Osservazioni al Progetto Definitivo allegato all'istanza di “variazione del programma lavori” presentata da CMI Energia spa sottoposto a VIA nazionale nell'ambito del procedimento di Concessione di Coltivazione di Idrocarburi “Colle Santo” in provincia di Chieti.

Fig. 3.16 – Pressione media di campo (FPR) nei quattro casi simulati.

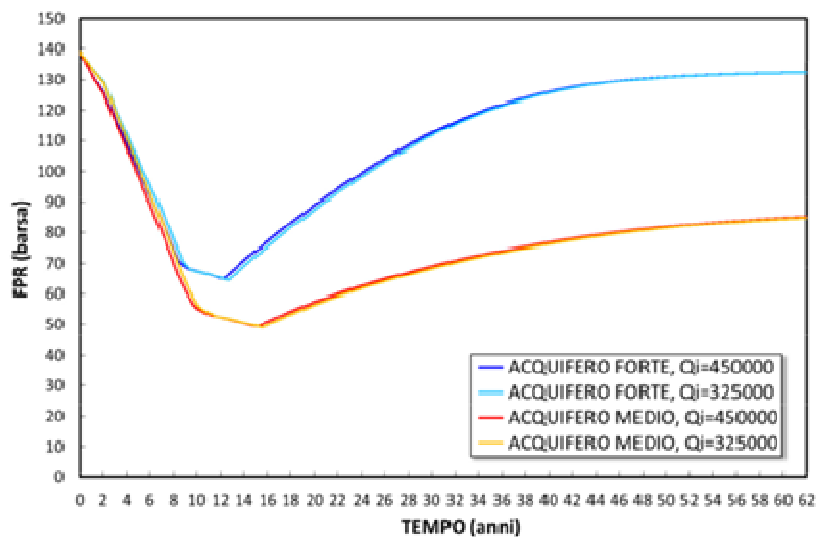
Infatti il grafico a pag.41 mostra un rapido crollo della pressione nel giacimento nei primi 6 anni di estrazione non compensata immediatamente dall'arrivo dell'acqua, che impiega diversi anni a riequilibrare (in parte nel caso di acquifero medio) il sistema.

Stiamo parlando del dimezzamento (e oltre in alcuni modelli) della pressione da circa 140 Barsa a 50-70!

Fig. 2.1 – A) Schema strutturale dell’Appennino Centro-Meridionale nell’area di interesse; B) Interpretazione della parte orientale del profilo sismico CR0P 11 (modif. da Calamita et al., 2009).

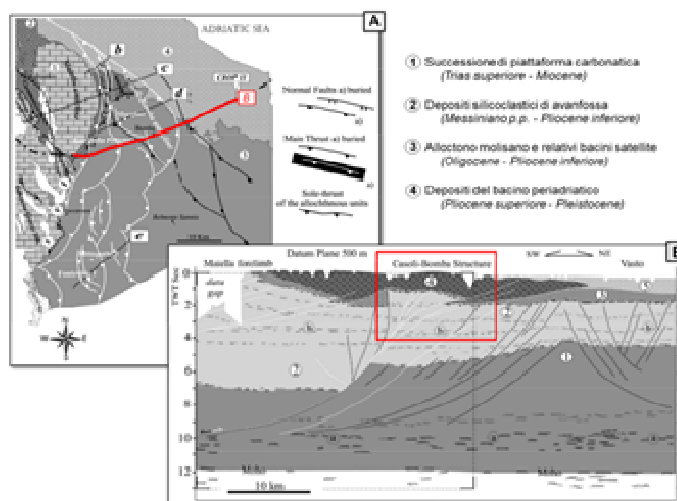
Ora, il giacimento in questione è localizzato come abbiamo detto in un contesto assai complesso dal punto di vista sismogenetico. Per stessa ammissione del proponente il giacimento stesso è delimitato da una serie di faglie in larga parte collegate allo sviluppo di sistemi di fratture profonde.

In un contesto del genere di tale complessità e naturale pericolosità (aggiungiamo che la stessa diga può essere fonte di microsismicità locale indotta - si vedano i lavori scientifici sulla Diga del Pertusillo - che in taluni casi potrebbe anche rendere del tutto inservibile la rete di monitoraggio prevista potendo in parte mascherare o addirittura interagire con il fenomeno che si vorrebbe monitorare e, cioè, l'attività sismica indotta dalle estrazioni, vanificando quindi qualsiasi ipotesi - di per sé piuttosto bislacca - di prevedibilità dell'evoluzione dell'eventuale sismicità indotta dalle estrazioni) si può senz'altro affermare, in base a ricerche scientifiche pubblicate sulle migliori riviste e sulla base delle relative conoscenze del sistema locale, che l'intervento in esame comporta un aggravio del rischio sismico in territori già di per sé classificati in rischio sismico 1 e 2. A ciò si aggiunge il rischio frane che può essere esacerbato proprio dalla sismicità indotta e naturale. Tra l'altro neanche quest'ultimo aspetto è stato dichiarato e approfondito nel S.I.A. nonostante le estese aree a rischio individuate nelle aree interessate dal progetto dal punto di vista idrogeologico.
